## 改善箇所説明図

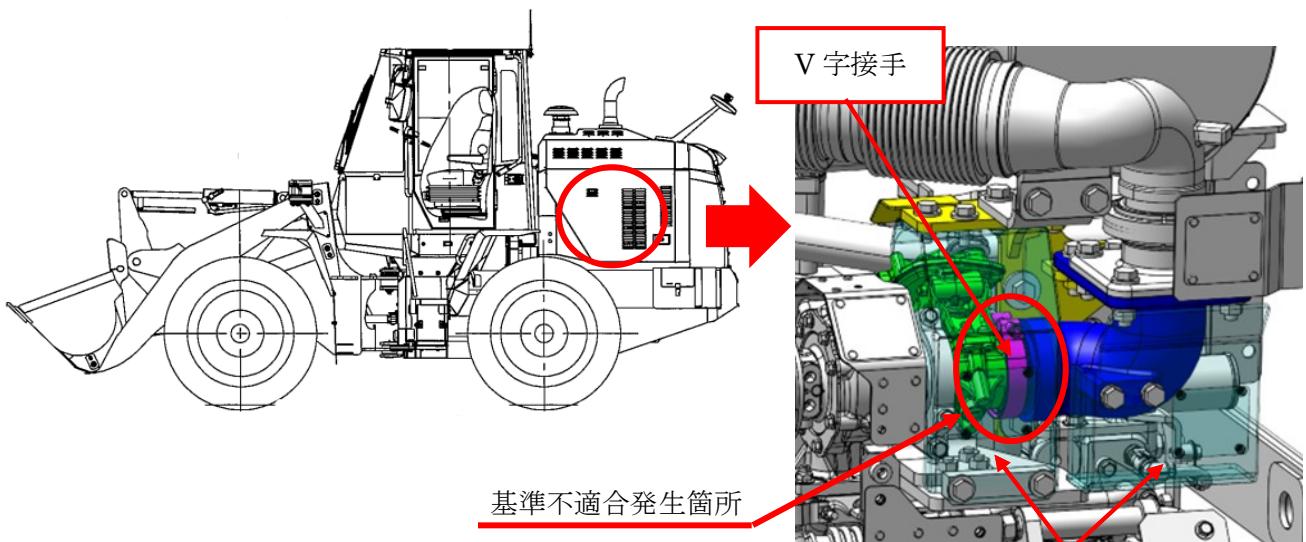
ショベル・ローダの排気管において、排気管を繋いでいる接手部品(V字接手)の強度不足のため、稼働時の振動等により亀裂が生じるものがある。そのため、そのままの状態で使用を続けると、V字接手が破断して隙間から排気ガスが漏れるおそれがある。

全車両、排気管接手部品一式を対策品へ交換する。

識別:遮熱カバーが一体型になっていることで識別する。
